改善箇所説明図

コマツ WDP-WA124

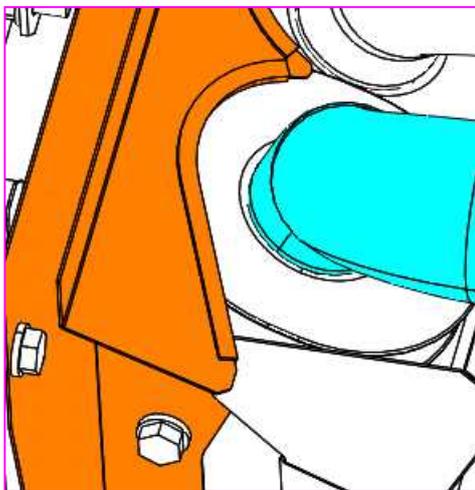
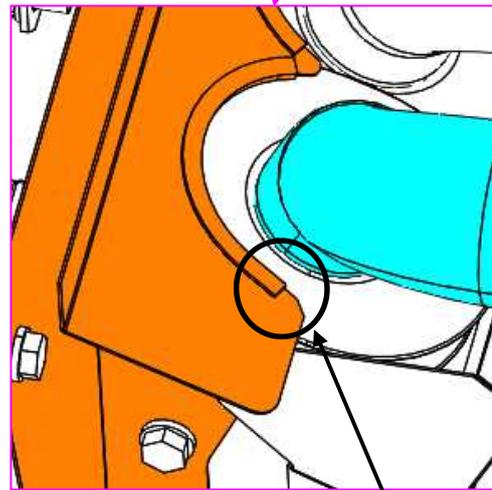
基準不適合発生部位

ショベル・ローダのエンジンにおいて、ラジエータとエンジン間にある仕切板と仕切板を通るアフタークーラホースの最小隙間量の評価が不十分なため、仕切板とアフタークーラホース間の最小隙間量が十分に確保できていないものがある。そのため、原動機等の振動により、アフタークーラホースと仕切板が干渉し、そのまま使用を続けると、アフタークーラホースに亀裂が発生して、最悪の場合、吸気が漏れ、燃焼不良により黒煙が発生するおそれがある。

切欠き追加の改善措置
斜線範囲へ切欠きを追加する。

全車両、仕切板に切欠きを追加し最小隙間量を確保する。なお、アフタークーラホースに干渉痕が有る場合は、新品に交換する。

識別：仕切板の切欠き形状にて識別する。
